3 de octubre de 2023  
**EIC-Lanamme-959-2023**

Asunto: Atención de consulta sobre bastión en puente Quebrada La Fresca, Concejo Municipal de Lepanto .

**Figura 6:** Verificación de trabajos ejecutados con relación a lo propuesto en lámina constructiva.  
Fuente: CMD Lepanto y LanammeUCR

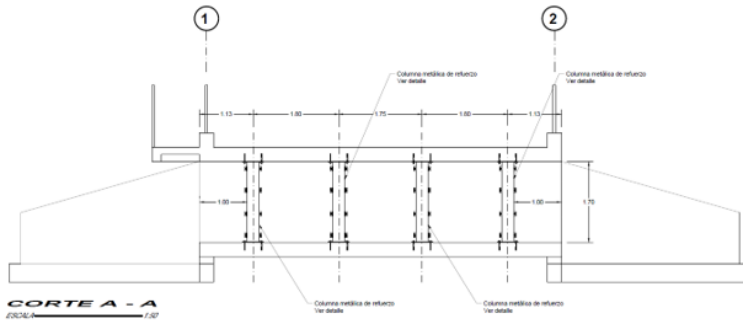
- Se realizó una verificación de ejecución de los trabajos de reforzamiento propuestos en la lámina constructiva, específicamente se constató el tamaño de las columnas y su ubicación, así como los anclajes propuestos. No se encontraron diferencias significativas entre lo propuesto en la lámina constructiva y lo existente en campo (ver figura 6).

**Figura 8:** Agrietamiento vertical leve con ancho máximo de 0.1mm.  
Fuente: LanammeUCR

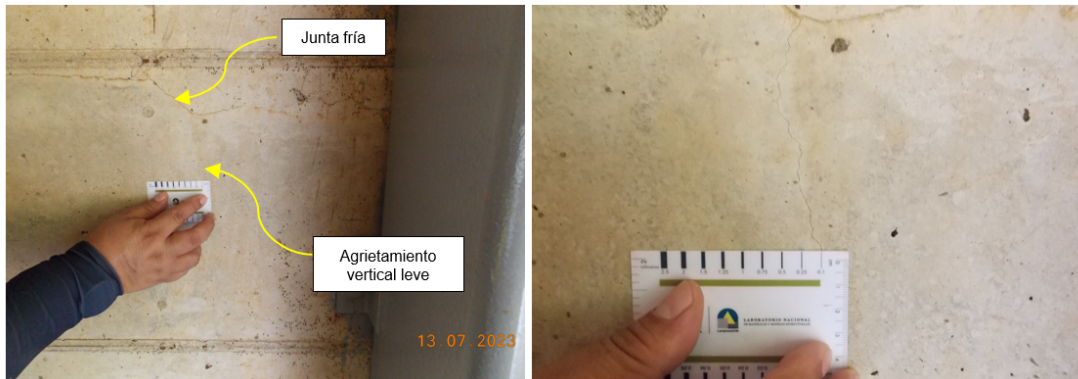
- Se identifican tres agrietamientos verticales en una dirección ubicados en la cara del bastión #1, estos agrietamientos poseen una abertura de 0.1mm (severidad leve). No presentan ramificaciones ni interconexiones entre sí (ver figura 8).

**Figura 9:** Contacto constante del agua con las columnas de refuerzo.  
Fuente: LanammeUCR

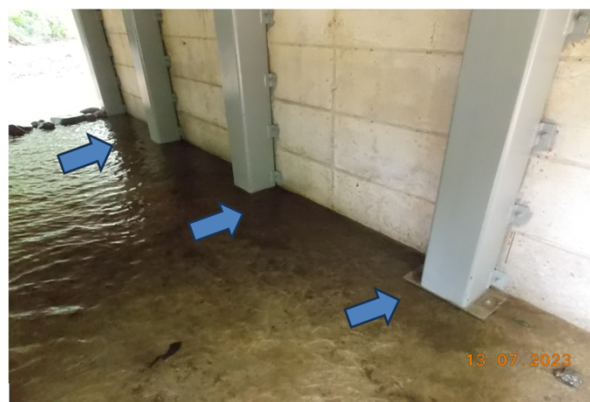
Producto de la inspección en campo fue posible identificar que las columnas de acero colocadas para el reforzamiento del bastión están en constante contacto con el agua de la quebrada (ver figura 10), esta condición puede ocasionar un deterioro acelerado del metal e iniciar procesos de oxidación y corrosión en un corto plazo. Para prevenir esta situación que afectaría la durabilidad y capacidad estructural de las columnas se recomienda considerar la construcción de obras de protección para las columnas.

Se recomienda ejecutar obras de protección a las columnas de acero para evitar el contacto directo con el agua de la quebrada y evitar un deterioro acelerado de estas.
